TRIBUNAL JUDICIAIRE DE NANTERRE

Aff. Requéant groupement acquéreurs c/ SCCV ANTONY JEAN ZAY

RAPPORT D'EXPERTISE

Rédigé le 11 OCTOBRE 2024

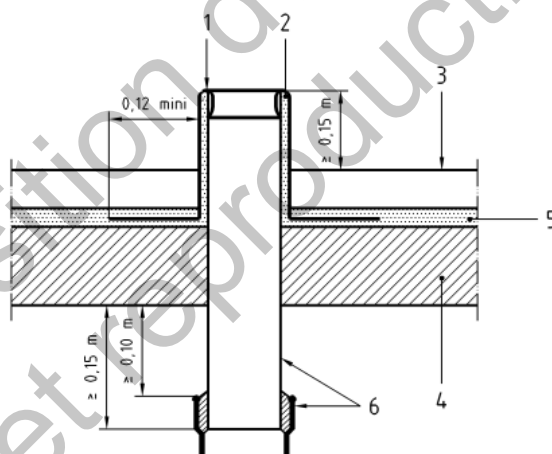
Lors de nos investigations sur site le 4 et 5 juin 2024, nous avons constaté que les descentes d'eaux pluviales situées sur les balcons ou terrasses étanchées sont toutes réalisées avec des platines d'étanchéité encastrées dans la dalle.

Les eaux sont alors reprises en sous faces par des descentes d'eaux pluviales. L'ensemble de ces descentes sont plaquées en sous faces des dalles bétons des balcons.

□ En l'état, nous constatons l'absence d'un espace entre la sous-face des balcons ou terrasse.

Un dégagement minimal de 5 à 10 cm doit être maintenu entre la sous-face du balcon et la platine de fixation des descentes d'eau pluviale pour permettre l'expansion thermique et faciliter l'entretien - DTU 60.11 : "Plomberie sanitaire pour bâtiments" Page 46 - NF P 30-201 et NF EN 12056-3 : "Systèmes de drainage des bâtiments"

Tous les ouvrages doivent donc être repris pour se conformer aux règles et normes de construction.

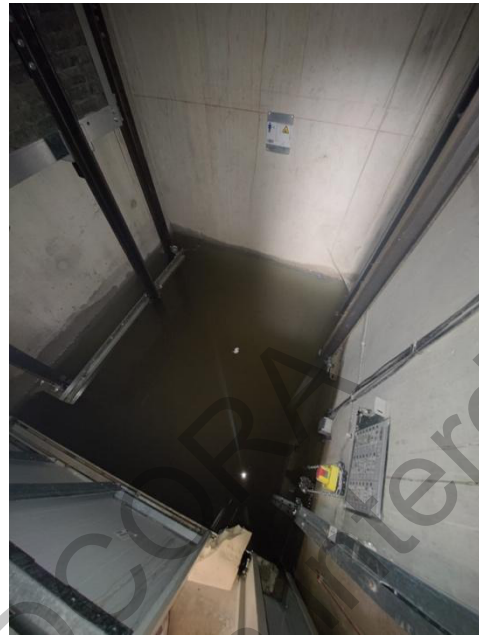
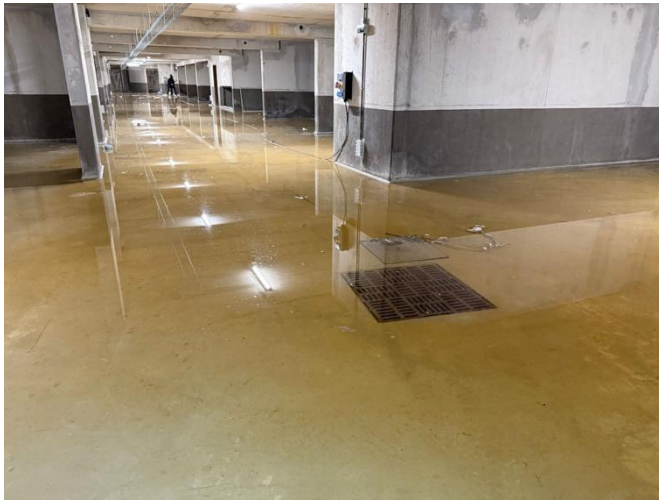
Lors de nos investigations sur site le 4 et 5 juin 2024, nous avons constaté que les VCT (voile contre terre) étaient exécutés sans la mise en œuvre d'un drain vertical.

Le terrain est en dehors des zones inondables selon le ministère de l'Écologie, mais la présence d'une nappe d'eau sous les remblais pourrait impacter les infrastructures enterrées (R-2). En période pluvieuse, les eaux souterraines peuvent pénétrer les niveaux bas des constructions, nécessitant des mesures adaptées pour gérer ces infiltrations.

Les parties enterrées devraient être protégées contre les remontées de nappes par un cuvelage. Ce cuvelage doit être prévu jusqu'à une cote de protection adaptée, déterminée en fonction des NPHE précédents. En complément, les voiles enterrées non cuvelées devront être protégées par un drainage vertical périphérique, descendu à 0,5 m sous la cote de cuvelage, ou par des barbacanes pour évacuer les eaux de ruissellement.

En l'état, nous constatons que les eaux de pluies pénètrent fortement dans les sous-sol. Les travaux exécutés ne sont pas suffisants en l'état.

Si un rejet vers un exutoire est autorisé, une alternative au cuvelage serait la mise en place d'un réseau de drainage vertical et horizontal (tapis drainant sous le plancher). Ce système orienterait l'eau vers une fosse de relevage pour évacuation. Cette solution favoriserait la transparence hydraulique, mais nécessite une autorisation et une maintenance régulière du dispositif d'exhaure.

Compte tenu de la nature du site et des risques hydrogéologiques identifiés, il est impératif de mettre en place un système complet de gestion des eaux pour assurer la stabilité des fondations et des infrastructures enterrées. Cela inclut un cuvelage des parties sensibles, un drainage efficace des eaux pluviales et une gestion appropriée des nappes souterraines, notamment en période d'événements pluvieux importants.
